Załącznik do pisma z dnia 20.10.2020 r.

EMIPRO Sp. z o.o. ul. A. Libera 28 30-821 Kraków NIP: 675-11-78-888 REGON: 351435370 tel./fax +48 12 288 29 59 (60) www.emipro.eu biuro@emipro.eu
Dotyczy:	Znak sprawy : GG.VII.6220.15.2019
W związku z:	postępowaniem w sprawie wydania decyzji o środowiskowych uwarunkowaniach realizacji przedsięwzięcia polegającego na budowie instalacji do termicznego przekształcania odpadów, planowanego na terenie działek nr 3/11, 4/1 i 4/2 w obrębie 9 miasta Lubina

Ilustracja nr 1: Trasy poruszania się pojazdów po terenie zakładu

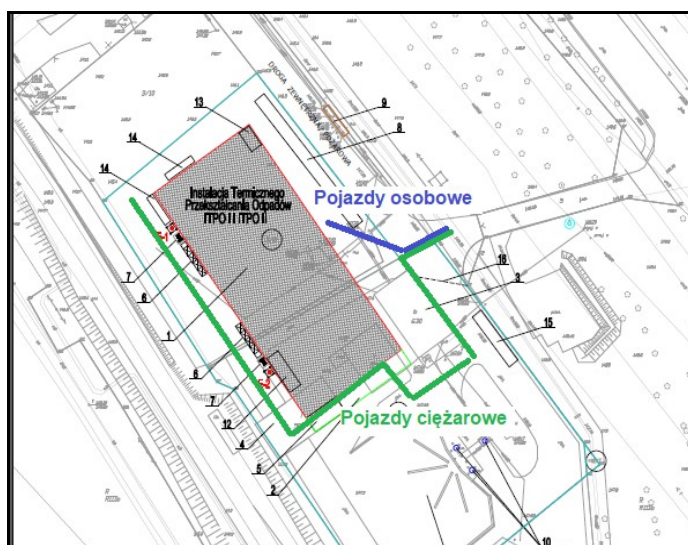
7. Informacje o zakładanym transporcie wewnętrznym należy przedstawić w sposób miarodajny, tj. ze wskazaniem takich danych jak: rodzaj paliwa, ładowność, ilość przejazdów, dziennie i rocznie przebieg tras) wykorzystane do określenia emisji substancji do powietrza.

Wielkość emisji zanieczyszczeń do powietrza związana z ruchem pojazdów ciężarowych oraz osobowych poruszających się po terenie zakładu została wygenerowana przez moduł obliczeniowy „Samochody v. Corinair” po podaniu szacunkowego czasu poruszania się pojazdów po terenie zakładu wynoszącego 8000 h/rok, szacunkowego natężenia ruchu pojazdów, wynoszącego:

- 60 pojazdów ciężarowych na dobę
- 10 pojazdów osobowych na dobę

Ze względu na możliwość większej koncentracji ruchu pojazdów w danej godzinie w dalszych obliczeniach przyjęto następujące godzinowe natężenie ruchu pojazdów.

- pojazdy ciężarowe – 3,75 przejazdów/godz.,
- pojazdy osobowe – 2,0 przejazdów/godz.

Rodzaje pojazdów osobowych poruszających się po terenie zakładu przyjęto zgodnie z danymi statystycznymi na rok. 2020 zawartymi w module obliczeniowym „Samochody v. Corinair”. Dla pojazdów ciężarowych przyjęto, że będą to pojazdy ze sztywnym podwoziem o masie 14 – 20 Mg spełniające normy euro IV lub euro V. Poniżej na ilustracji nr 1 przedstawiono trasy poruszania się pojazdów po terenie zakładu.

W stosunku do pierwotnej treści raportu koryguje się trasy poruszania pojazdów osobowych zgodnie z ilustracją nr 1
